PODZEMNÍ A POLOPODZEMNÍ KONTEJNERY V MĚSTĚ KROMĚŘÍŽI - Polopodzemní kontejnery Spáčilova

D. SO 07 - STANOVIŠTĚ ST 11 – Spáčilova 7

TECHNICKÁ ZPRÁVA č. D.0 – DODATEK č.1

SO 08 - ST 12

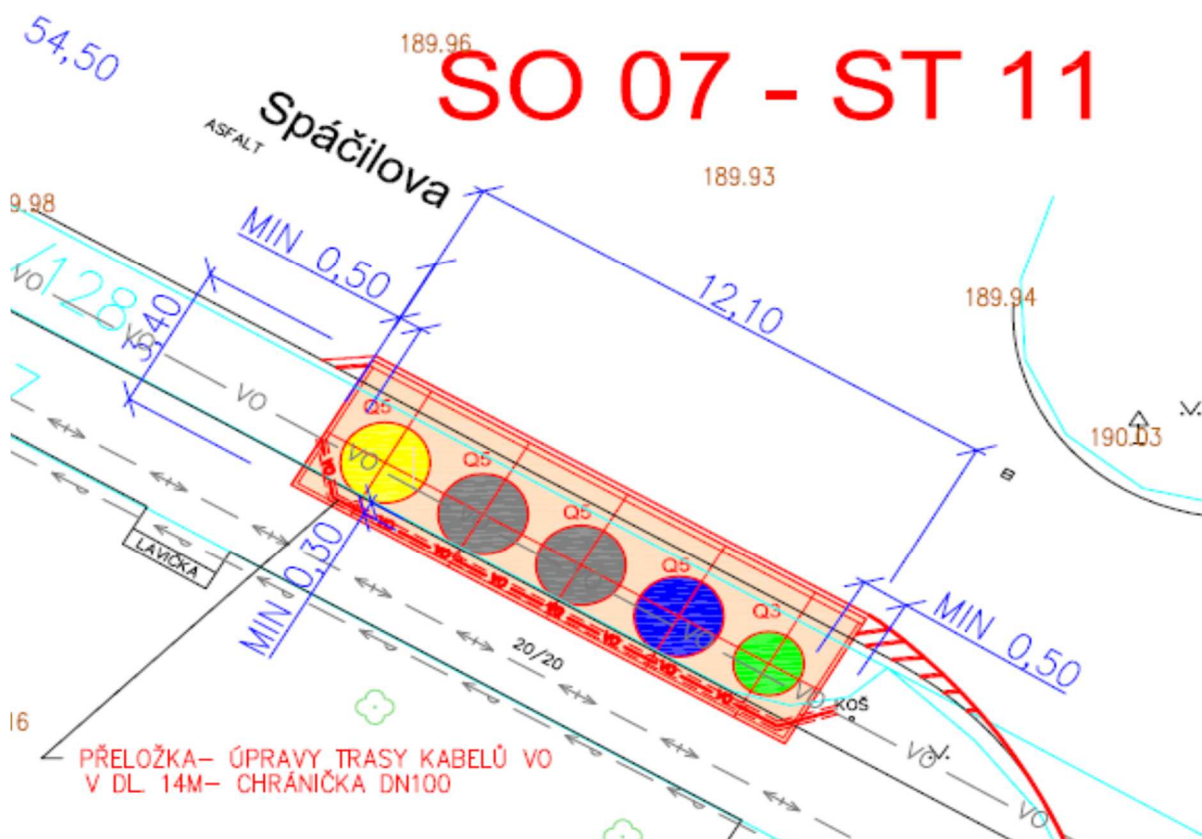
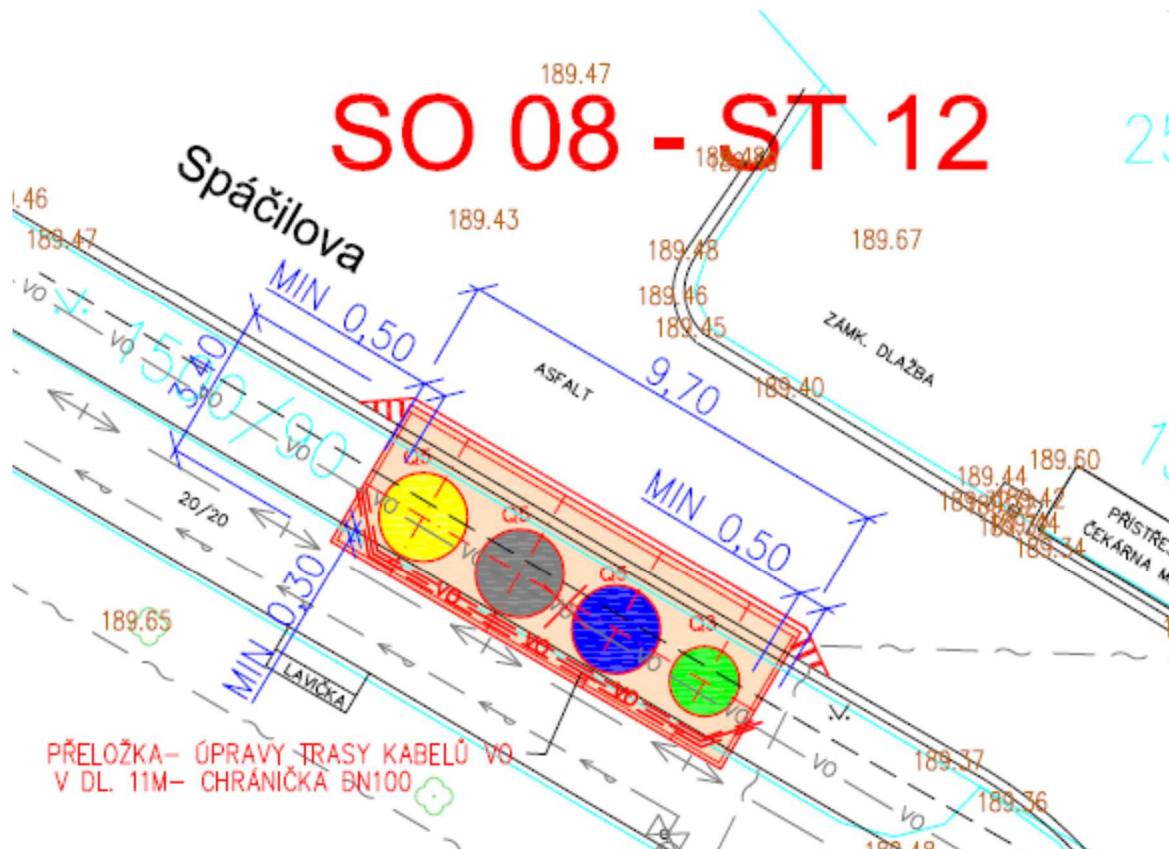
Upřesnění řešení přemístění kabelu veřejného osvětlení na stanovišti ST11-13.

V prostoru ST11-13 se nachází stávající kabelové vedení VO–dojde ke vstupu do OP, k souběhu a ke křížení se stávající trasou VO. Kabel VO je uložen v hloubce 500 až 800mm, pod komunikací 1,0 až 1,2m.. Proto je požadováno před zahájením zemních a výkopových prací požádat předem o provedení vytyčení stávající trasy VO, zemní a výkopové práce v OP provádět ručně.

Po obnažení kabelu VO v rámci výkopu pro kontejnery (v prostoru OP kabelu tj. 0,5m na každou stranu bude výkop proveden ručně) bude tento směrově a délkově upraven- min. vzdálenost mezi kontejnerem a kabelem 300mm, vložen do chráničky DN100 a zabezpečen (vyvěšen) v souladu s ČSN 341050 do doby jeho zasypání po realizaci kontejnerů. Před záhozem výkopu je nutno upravenou trasu VO geodeticky zaměřit a přizvat ke kontrole odpovědného pracovníka KTS s.r.o. Po realizaci zásypu kontejnerů bude provedena revize.

KTS souhlasí s přeložkou kabelu VO uloženou do chráničky. Podrobnější popis požadavků viz. jejich vyjádření zn. 3174/BD/2020 ze dne 26.10.2020, které je založeno v dokladové části.
